臺北市土地重劃抵費地出售盈餘款 基金管理委員會會議提案

案由：臺北市內湖區105年度第4、5期重劃區內8公尺以下道路鋪面、側溝維護更新工程重新評估。

簡報人：臺北市政府工務局新建工程處

報告日期：104年5月20日

4. 行善路281巷19弄

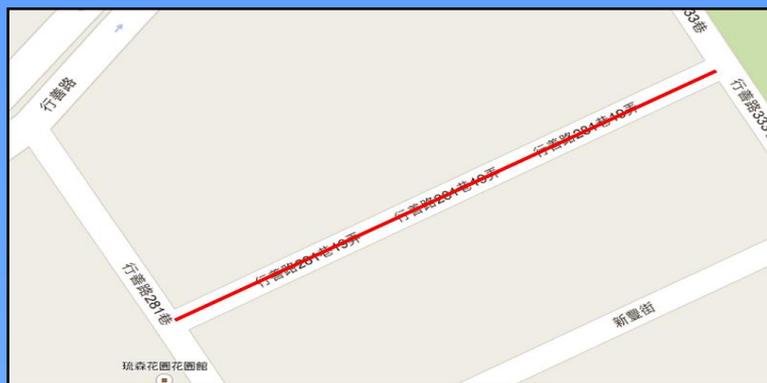
- (1) 原建議行善路281巷19弄整段路面及溝蓋更新。
- (2) 經現勘溝蓋及路面尚屬平整，不建議更新。

5. 行善路333巷(新富街至南京東路6段)

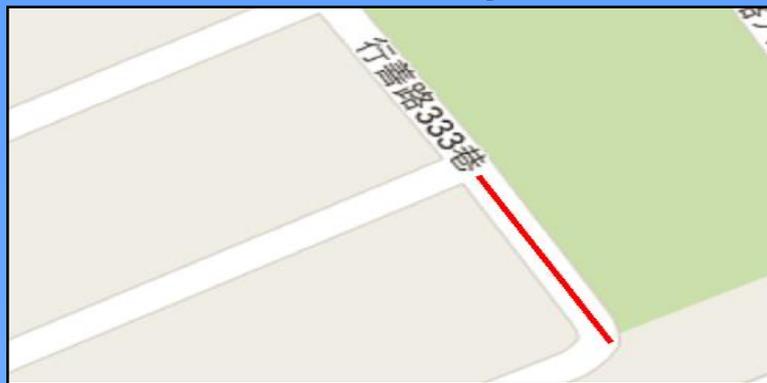
- (1) 原建議行善路333巷(新富街至南京東路6段)路面及溝蓋更新。
- (2) 經現勘路面尚屬平整，不建議更新，預鑄溝蓋老舊，經評估後建議更新，長度預估110公尺。
